Европейская экономическая комиссия**Комитет по внутреннему транспорту****Всемирный форум для согласования правил
в области транспортных средств****Сто восемьдесят девятая сессия**

Соглашение 1958 года:**Рассмотрение проектов поправок
к существующим правилам ООН,
представленных GRBP****Предложение по поправкам новой серии 04
к Правилам № 117 ООН (шины: сопротивление
качению, издаваемый при качении звук и сцепление
с мокрым дорожным покрытием)****Представлено Рабочей группой по вопросам шума и шин***

«Приложение 2 — Добавление 1

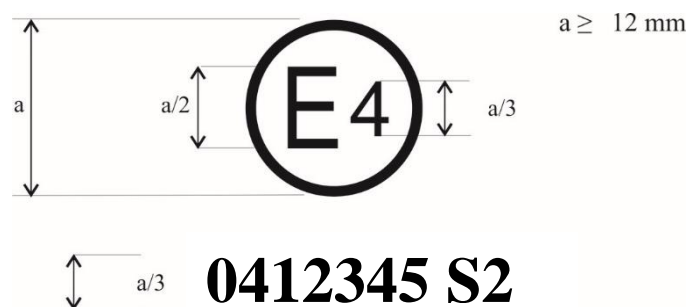
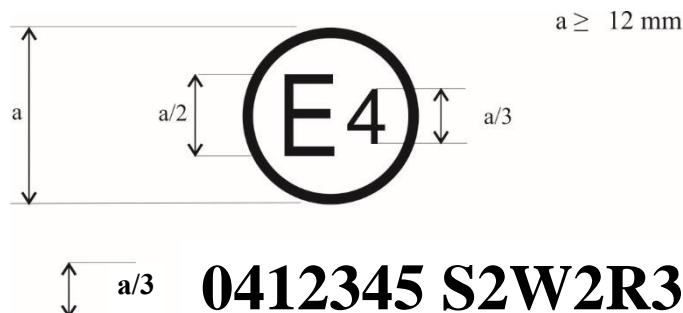
Добавление 1 изменить следующим образом:

Приведенный выше знак официального утверждения, проставленный на пневматической шине, указывает, что данная шина была официально утверждена в Нидерландах (E4) на основании Правил № 117 (обозначена только индексом “S2” (звук, издаваемый при качении, на стадии 2)) под номером официального утверждения 0412345. Первые две цифры номера официального утверждения (04) указывают, что официальное утверждение было предоставлено в соответствии с требованиями поправок серии 04 к настоящим Правилам.

Приведенный выше знак официального утверждения указывает, что данная шина была официально утверждена в Нидерландах (E4) на основании Правил № 117 (обозначена индексами “S2” (звук, издаваемый при качении, на стадии 2), “W2” (сцепление шин в новом состоянии с мокрым дорожным покрытием на стадии 2), “R3” (сопротивление качению на стадии 3) и “B” (сцепление шин в изношенном состоянии с мокрым дорожным покрытием)) под номером официального утверждения 0412345. Первые две цифры номера официального утверждения (04) указывают, что официальное утверждение было предоставлено в соответствии с требованиями поправок серии 04 к настоящему Правилам».

«Приложение 2 — Добавление 2

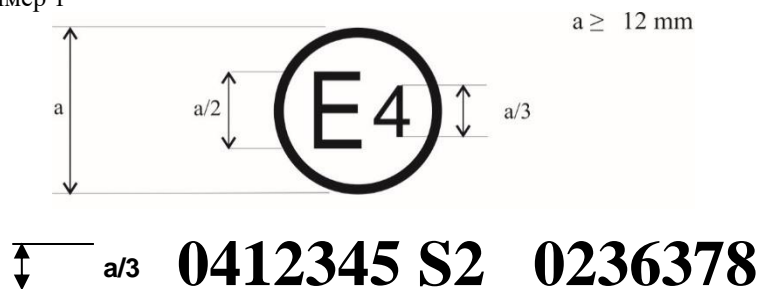
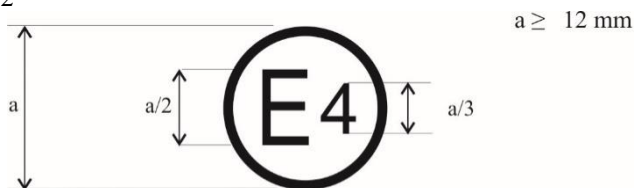
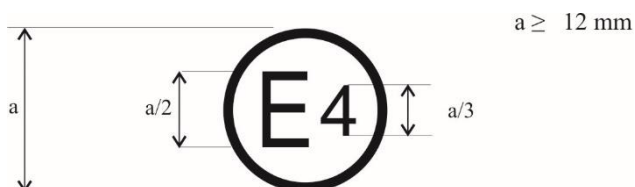
Добавление 2 изменить следующим образом:

Приведенный выше знак официального утверждения указывает, что данная шина была официально утверждена в Нидерландах (E4) на основании Правил № 117 (обозначена индексом “S2” (звук, издаваемый при качении, на стадии 2)) под номером официального утверждения 0412345 и на основании Правил № 30 под номером официального утверждения 0236378. Первые две цифры номеров официального утверждения (“04” и “02”) указывают, что официальное утверждение на основании Правил № 117 ООН было предоставлено в соответствии с поправками серии 04, а официальное утверждение на основании Правил № 30 ООН — в соответствии с поправками серии 02.

Приведенный выше знак официального утверждения указывает, что данная шина была официально утверждена в Нидерландах (E4) на основании Правил № 117 (обозначена индексом “S2W2R3B” (звук, издаваемый при качении, на стадии 2, сцепление шин в новом состоянии с мокрым дорожным покрытием на стадии 2, сопротивление качению на стадии 3 и сцепление шин в изношенном состоянии с мокрым дорожным покрытием)) под номером официального утверждения 0312345 и на основании Правил № 30 ООН под номером официального утверждения 0236378. Первые две цифры номеров официального утверждения (“04” и “02”) указывают, что официальное утверждение на основании Правил № 117 ООН было предоставлено в соответствии с поправками серии 04, а официальное утверждение на основании Правил № 30 ООН — в соответствии с поправками серии 02».

Приведенный выше знак официального утверждения указывает, что данная шина была официально утверждена в Нидерландах (E4) на основании Правил № 117 ООН (обозначена индексом “S2W2R3” (звук, издаваемый при качении, на стадии 2, сцепление шин в новом состоянии с мокрым дорожным покрытием на стадии 2 и сопротивление качению на стадии 3)) под номером официального утверждения 0412345 и на основании Правил № 54 ООН под номером официального утверждения 0065432. Первые две цифры номеров официального утверждения (“04” и “00”) указывают, что официальное утверждение на основании Правил № 117 ООН было предоставлено в соответствии с поправками серии 04, а официальное утверждение на основании Правил № 54 ООН — в соответствии с их первоначальным вариантом».

«Приложение 2 — Добавление 3

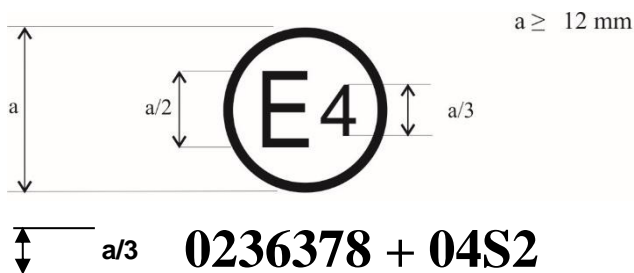
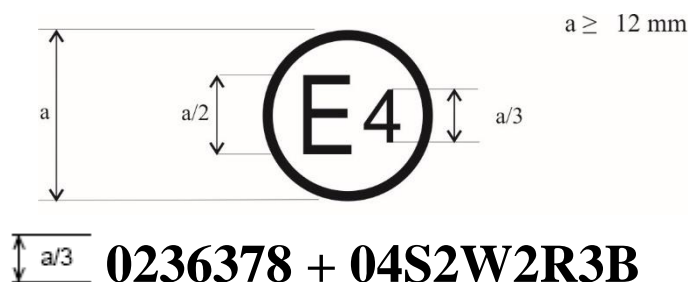
Добавление 3 изменить следующим образом:

Приведенный выше знак официального утверждения указывает, что данная шина официально утверждена в Нидерландах (E4) на основании Правил № 30 ООН в соответствии с поправками серии 02 (на что указывают первые две цифры номера официального утверждения “02”) под номером официального утверждения 0236378. На нее также нанесено обозначение “+ 04S2”, которое указывает, что шина была также официально утверждена на основании Правил № 117 ООН (с поправками серии 04) в отношении “S” (звука, издаваемого при качении, на стадии 2).

Приведенный выше знак официального утверждения указывает, что данная шина официально утверждена в Нидерландах (E4) на основании Правил № 30 ООН в соответствии с поправками серии 02 (на что указывают первые две цифры номера официального утверждения “02”) под номером официального утверждения 0236378. Она также обозначена индексом “+ 04S2W2R3B”, который указывает, что данная шина была официально утверждена также на основании Правил № 117 ООН (с поправками серии 04) в отношении “S” (звука, издаваемого при качении, на стадии 2), “W” (сцепления шин в новом состоянии с мокрым дорожным покрытием на стадии 2), “R” (сопротивления качению на стадии 3) и “B” (сцепления шин в изношенном состоянии с мокрым дорожным покрытием)».

«Приложение 2 — Добавление 4

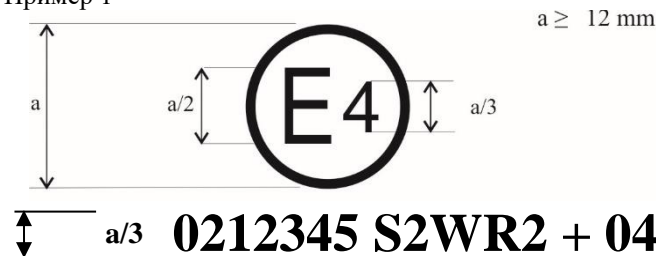
Добавление 4 изменить следующим образом:

Приведенный выше знак официального утверждения указывает, что данная шина первоначально была официально утверждена в Нидерландах (E4) на основании Правил № 117 ООН и поправок серии 02 под номером официального утверждения 0212345. Маркировка дополнена обозначением “S2WR2”, содержащим элементы “S” (звук, издаваемый при качении, на стадии 2), “W” (сцепление шин в новом состоянии с мокрым дорожным покрытием) и “R” (сопротивление качению на стадии 2). Индекс “04B”, которому предшествует “+”, указывает, что официальное утверждение было распространено на основании Правил № 117 ООН и поправок серии 04 в отношении сцепления шин в изношенном состоянии с мокрым дорожным покрытием на основе отдельного свидетельства».
